**Nos réf. : [HYGO] C20200430-1-TMA**

**Objet : Autorisation environnementale au titre des articles L181-1 et suivant le code de l'environnement – Implantation d'une microcentrale hydroélectrique sur le torrent du Goujon – Saint Rémy de Maurienne - Renseignements complémentaires**

## COMPLEMENT AU DOSSIER D'AUTORISATION ENVIRONNEMENTALE

Extrait du plan masse de la centrale hydroélectrique avec implantation d'un filet de protection amphibiens

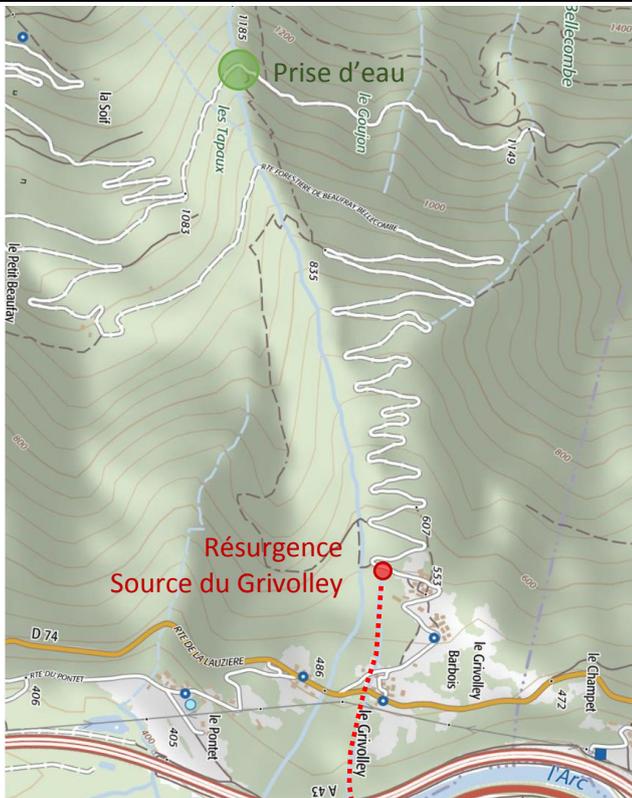
Remarque formulée : « Concernant les milieux terrestres, il est à noter que les services de l'AFB ayant déjà contacté sur le site pressenti pour l'usine, des crapauds communs et salamandres tachetées, il convient de mettre en œuvre des mesures de protection des amphibiens. »

Pour éviter tout impact sur les différents amphibiens présents au niveau de l'usine, une nouvelle mesure d'évitement a été prévue.

La mesure d'évitement n°3 (ME3) consiste en :

- un passage préalable d'un écologue avant les travaux pour s'assurer de l'absence d'amphibiens sur la zone, et, le cas échéant pour capturer et relâcher à l'extérieur de l'emprise dans les zones humides périphériques les individus éventuellement présents dans l'emprise chantier ;

- la mise en place d'un filet amphibien au niveau de la zone d'emprise du chantier de l'usine afin d'empêcher tout accès aux amphibiens à cette zone. Pour ce faire, un filet amphibien sera installé sur les berges du Goujon le long du cours d'eau, en partant du muret en pierre existant jusqu'à la route, comme illustré sur la figure ci-dessus. L'implantation du filet amphibien se concentre sur les berges du cours d'eau, où les enjeux sont les plus importants, et prend fin au niveau d'un muret constituant lui-même une barrière. Cette clôture pourra prendre la forme d'une géomembrane de type bâche, d'une hauteur comprise entre 40 et 60 cm. Elle sera enterrée dans le sol (environ 20 cm) ou rabattue au sol et lestée et comprendra également un rabat au sommet de la géomembrane.

Le filet amphibien sera installé en amont de la période des travaux préparatoires d'installation de la zone de chantier de l'usine. Il sera mis en place en période hivernale, avant la reprise d'activité des amphibiens, soit d'octobre à janvier. Il sera maintenu en place tout au long de la phase chantier se déroulant au niveau de l'usine. La maîtrise d'œuvre s'assurera du bon état de l'installation et procédera à l'entretien régulier du dispositif en place ■

Localisation de la prise d'eau et du Grivolley

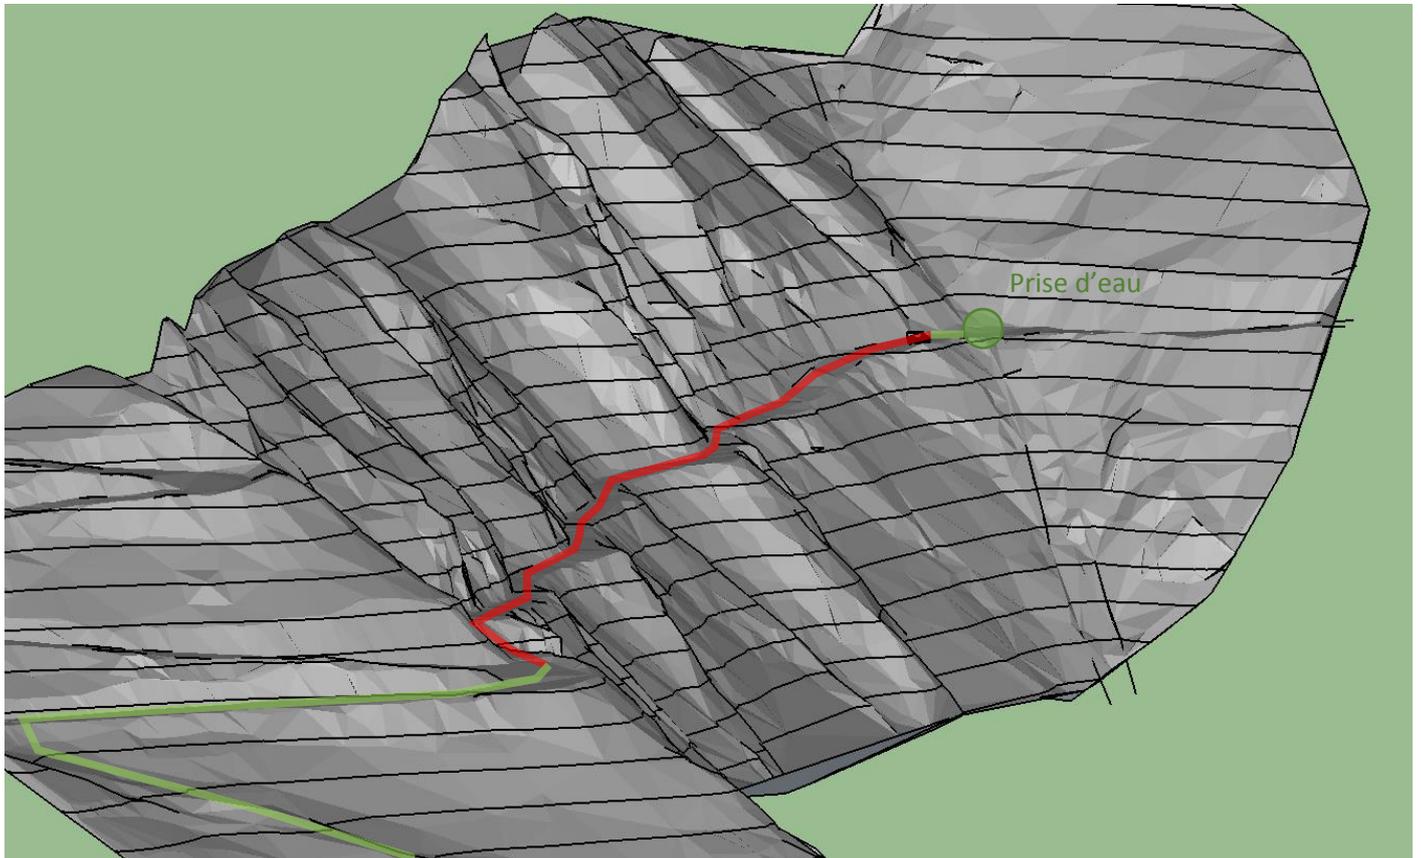
Remarque formulée : « Bien que l'arrêté portant abrogation de l'arrêté du 13/11/90 déclarant d'utilité publique l'utilisation des eaux issues du captage Grivolley-Barbois soit fourni, se pose la question du devenir de la quantité d'eau infiltrée qui transite entre les deux cours d'eau. Le rapport L.Sommeria (Annexe 7 du DAE) indique que « la part des eaux du ruisseau du Goujon ne représente pas plus de 10 % du débit de la source. En l'absence d'étude véritable, et d'évaluation des impacts susceptibles de survenir du fait de la mise en débit réservé de la zone d'infiltration, sur le cours d'eau situé dans le talweg voisin, des mesures particulières pourront être prescrites ultérieurement, dans l'hypothèse où une baisse du débit considéré sur une période longue surviendrait »

Afin de disposer d'éléments factuels pour juger du réel impact de la prise d'eau du Goujon sur le ruisseau du Grivolley, il est proposé :

1. d'établir une mesure de débit en continu de la résurgence du Grivolley, afin de produire une courbe de corrélation. Cette mesure serait installée au démarrage des travaux (printemps 2021) pour une durée de deux ans. Ainsi nous disposerons d'une année « sans prélèvement » et d'une année « avec prélèvement ».
2. d'établir un inventaire faunistique en parallèle courant 2021 pour permettre de disposer d'un état zéro du cours d'eau du Grivolley avant la mise en service de l'installation du Goujon début 2022. Il permettra de caractériser les habitats qui composent le ruisseau, rechercher d'éventuelles zones de frai et déterminer si des espèces sensibles sont présentes dans ce cours d'eau.

En cas de baisse notable des débits du Grivolley et d'impact dommageable sur la faune du ruisseau (pertes d'habitat, ...), des mesures particulières pourront être prescrites ultérieurement par la DDT en connaissance de cause ■

Extrait du relevé Lidar, localisant la zone à risques déboulements rocheux (rouge) en partie sommitale de projet

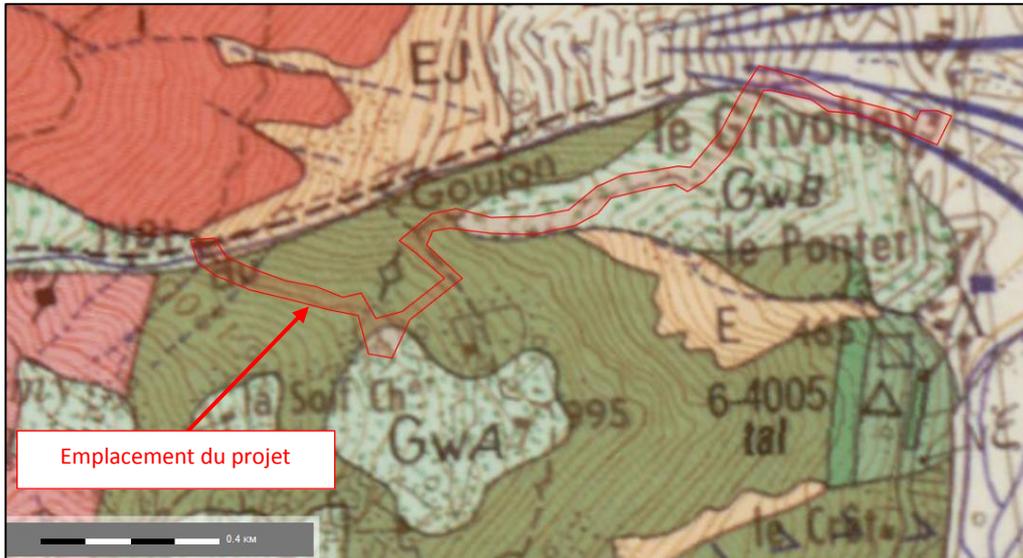
Demande formulée : « fournir une analyse concernant l'aléa « Glissement de terrains » »

Compte tenu des éléments de bibliographie et de nos observations de terrains, le site n'est pas concerné par à un aléa de glissement de terrain. En effet, malgré la topographie en pente forte du site la nature géologique des terrains, matériau graveleux hétérométrique à bloc de taille importante ou substratum rocheux, ne favorise pas le développement de phénomène de ce type.

Aucun indice de type phénomène de reptation, niche d'arrachement ou arbre penché n'a pu être observé sur l'ensemble du tracé de la conduite. Néanmoins, une attention particulière sera portée aux zones dont la pente est supérieure à 30° notamment dans le couloir de débardage lors des travaux de terrassement et mise en œuvre de la conduite.

Cependant, la partie haute du tracé (cf. extrait du relevé Lidar ci-dessus), nous notons la présence d'un aléa de chute de blocs moyens à importants avec des blocs de taille décimétrique à métrique. Dans le cadre de la réalisation de la

conduite forcée et prise d'eau, des travaux de mise en sécurité devront donc impérativement être réalisés de type purge et mise en œuvre de protection de pied de talus.

En ce sens, le chapitre 7.2.3.1 du DAE prévoit la purge manuelle des blocs au niveau des zones d'éboulis à l'amont du chemin et la mise en place des blindages de protection des équipes ■

Modification de la prise d'eau : suppression du garde-corps

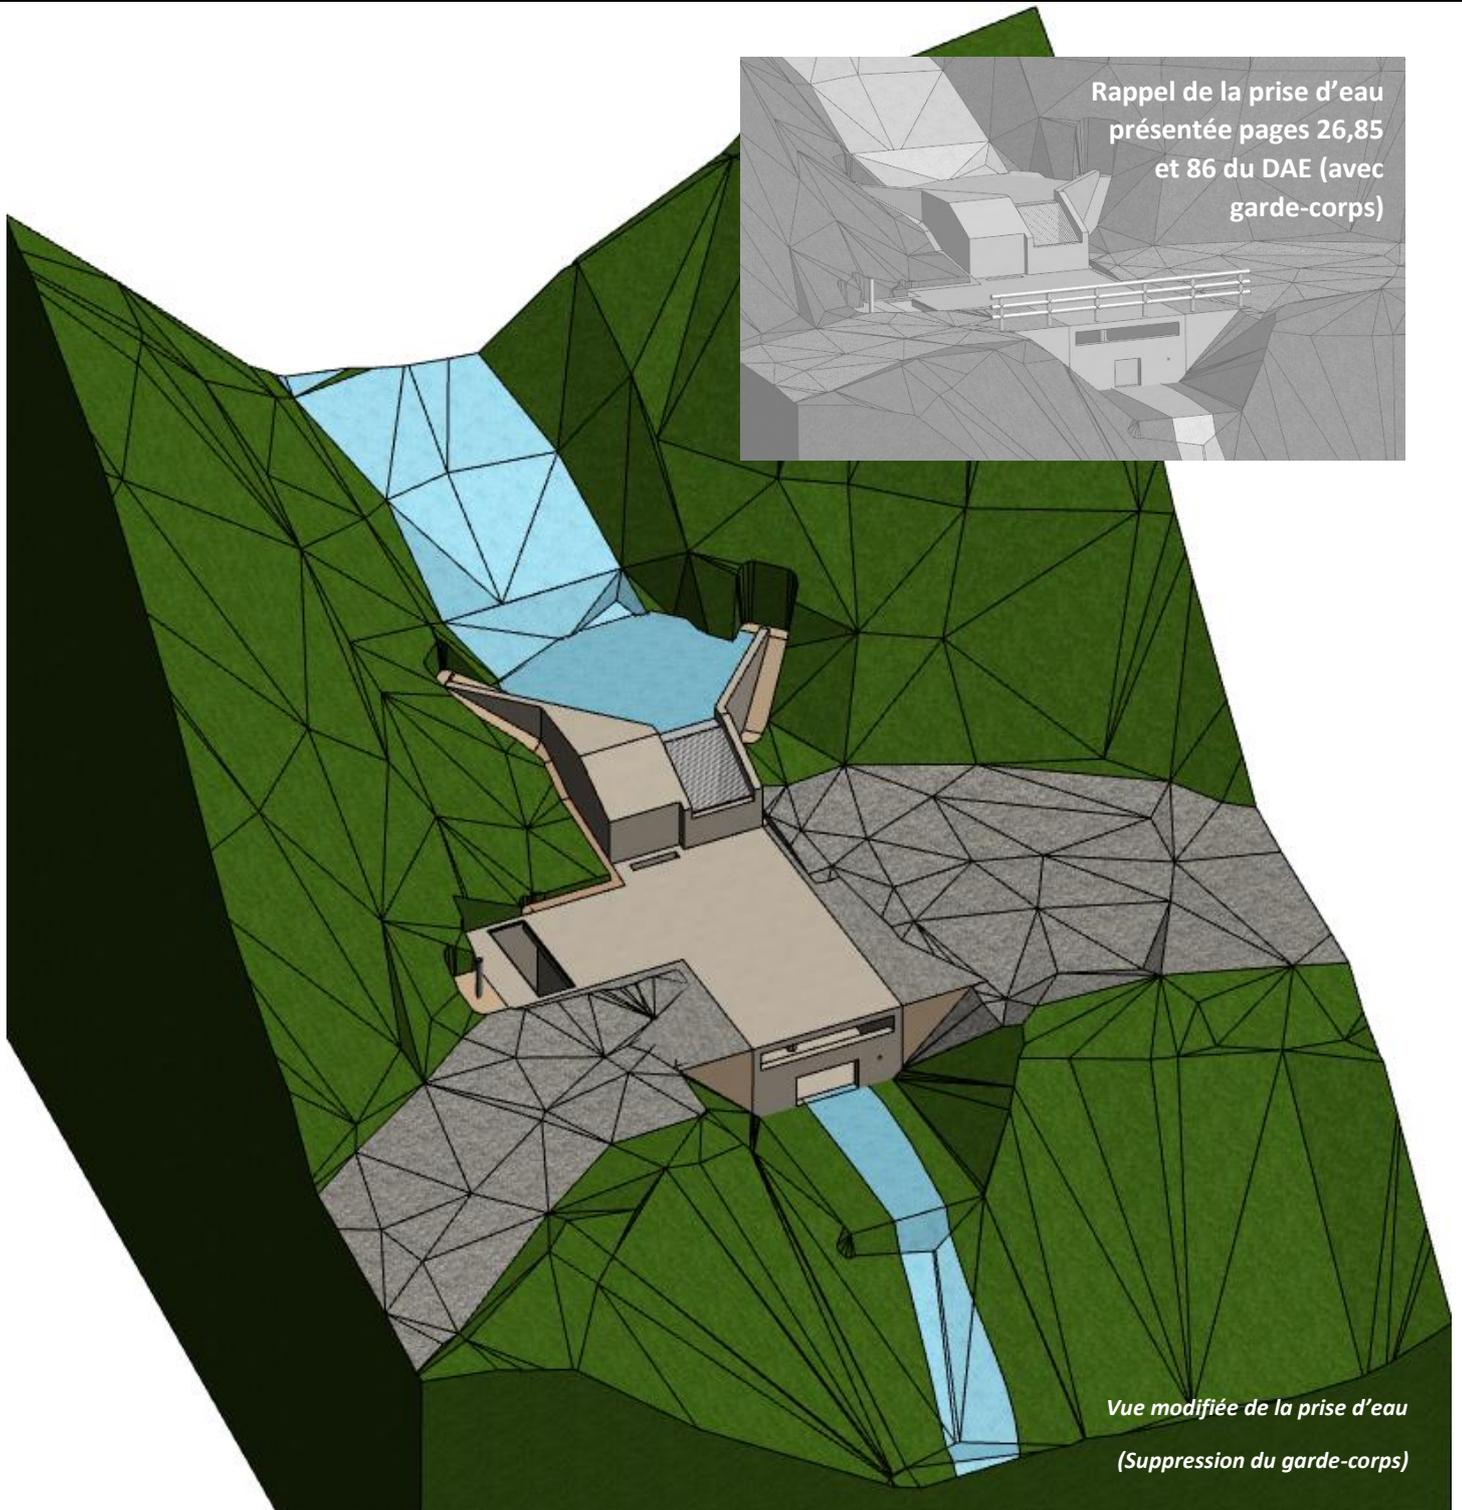
Demande formulée : « Je vous demande [...] d'éviter la mise en place d'obstacles perpendiculaires à l'écoulement du cours d'eau tel que le garde-corps représenté dans vos illustrations »

La modification du plan de la prise d'eau présenté ci-dessus présente la suppression du garde-corps qui constituait un obstacle perpendiculaire à l'écoulement du cours d'eau. D'une façon générale, ce plan de principe reste à préciser.

Repérage des tronçons en fouille Type 1 (Jaune) ou Type 2 (Bleu)

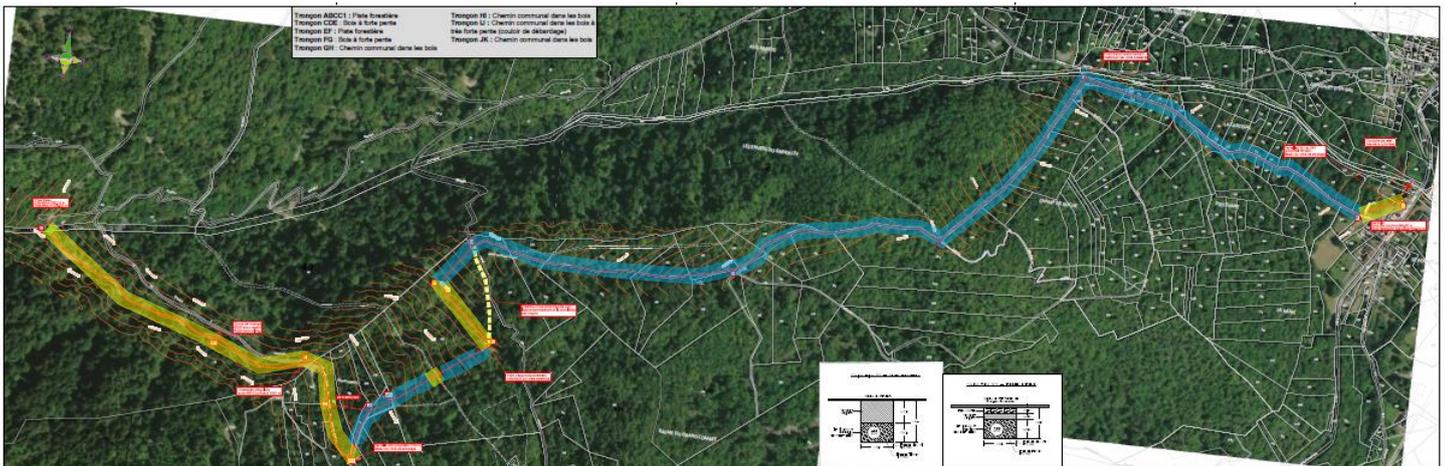
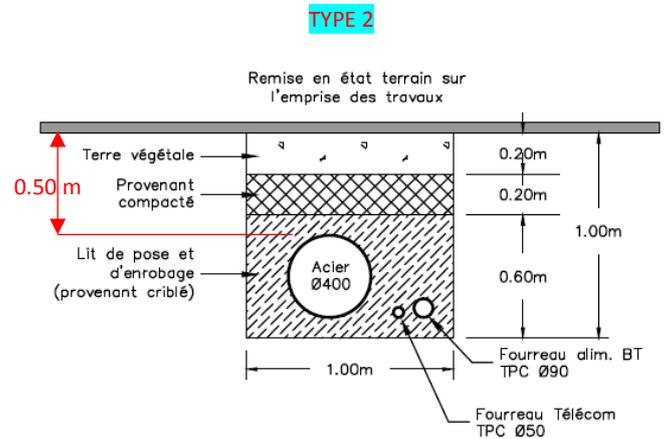
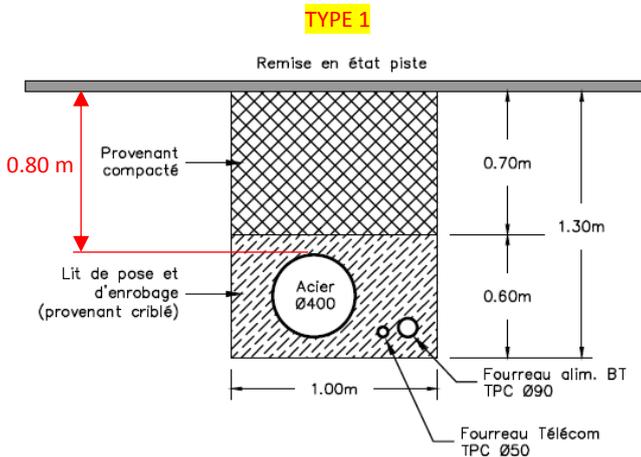
**Remarque formulée :** « La profondeur d'enterrement de la conduite est variable selon les tronçons ; il faudra veiller à ce qu'elle soit toujours au moins de 80 cm afin de permettre le passage des grumiers ».

La profondeur d'enterrement de la conduite est variable selon les tronçons ; Elle sera toujours à au moins 80 cm de couverture (type 1) sous les pistes et traversées de pistes afin de permettre le passage des grumiers.

Seules les zones non accessibles aux grumiers seront en tranchée de type 2. Le DAE précise les secteurs en tranchée de type 1 ou 2.

En outre il a été précisé dans les autorisations de passage « que le propriétaire accepte une pose de Conduite en section courante de type enterrée avec une couverture de l'ordre de 30 cm minimum ». Les propriétaires se sont engagés dans ce document à ne procéder « à aucun débardage, sauf à justifier d'une technique sans danger pour la Conduite. »
